改善箇所説明図

輪止め格納部

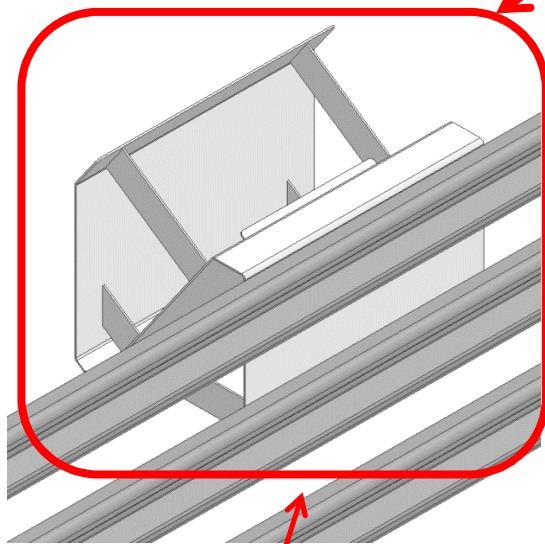
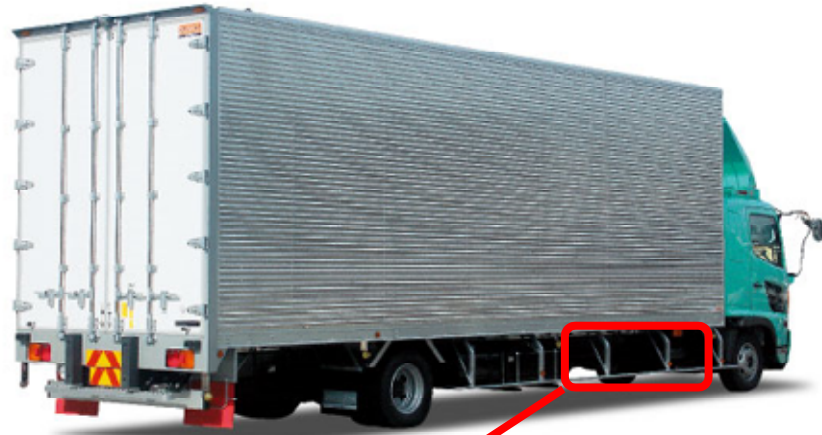
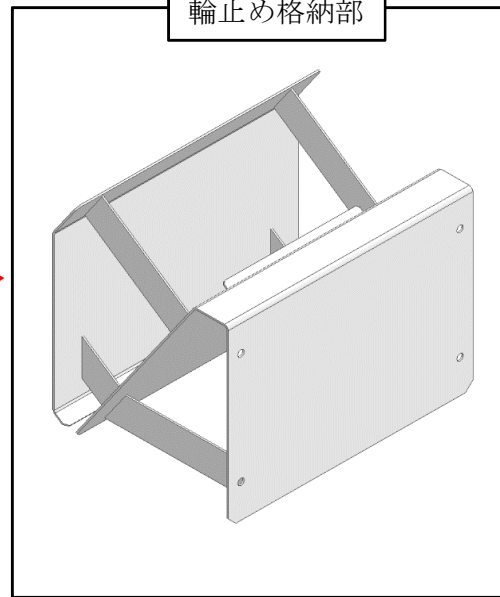
基準不適合発生箇所

バン型車両の輪止め格納部において、製造時の溶接管理が不適切なため、格納ステー溶接部の強度が不足しているものがある。そのため、走行振動等により格納ステーの溶接部が破断し、最悪の場合、格納ステーの部品の一部及び輪止めが脱落するおそれがある。

改善の内容

全車両、輪止め格納部を対策品に交換する。
